Breytingar, júní '95:

Breytingar, ágúst '95:

Efstahlið 7 Hafnarfirði

SUÐURHLIÐ

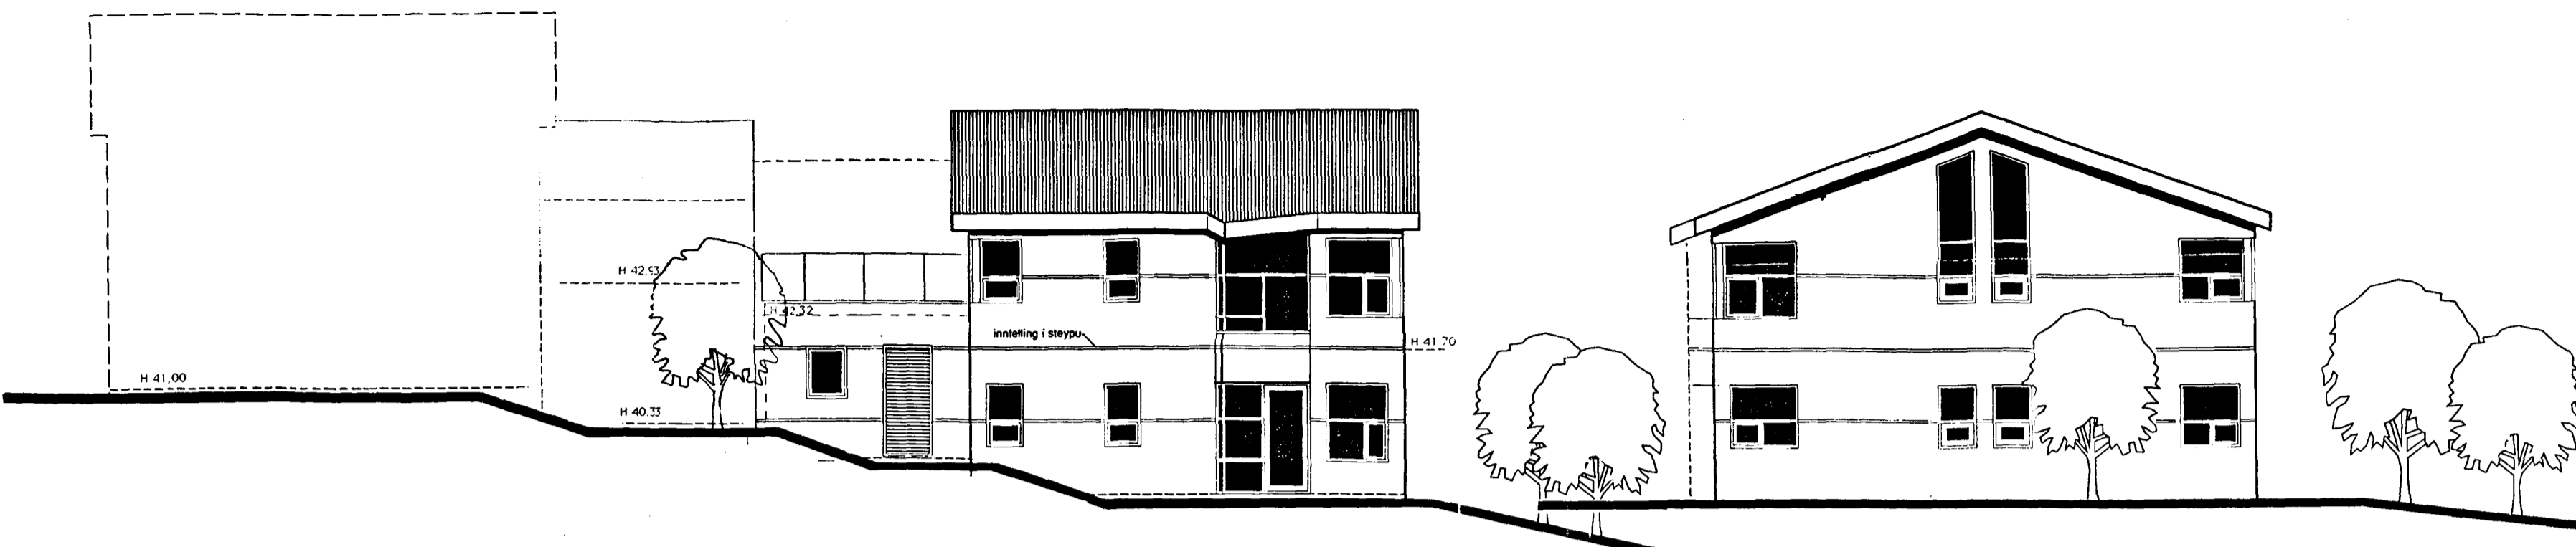
Þak er hækkað um 10 cm og eykst rúmmál
við það um 8,05 m³.
Suðurgluggi stofu er síkkaður í 30 cm yfir
gólfkóta.
Suðurdyr bílgeymslu eru breikkaðar í 90
cm (múrmál).
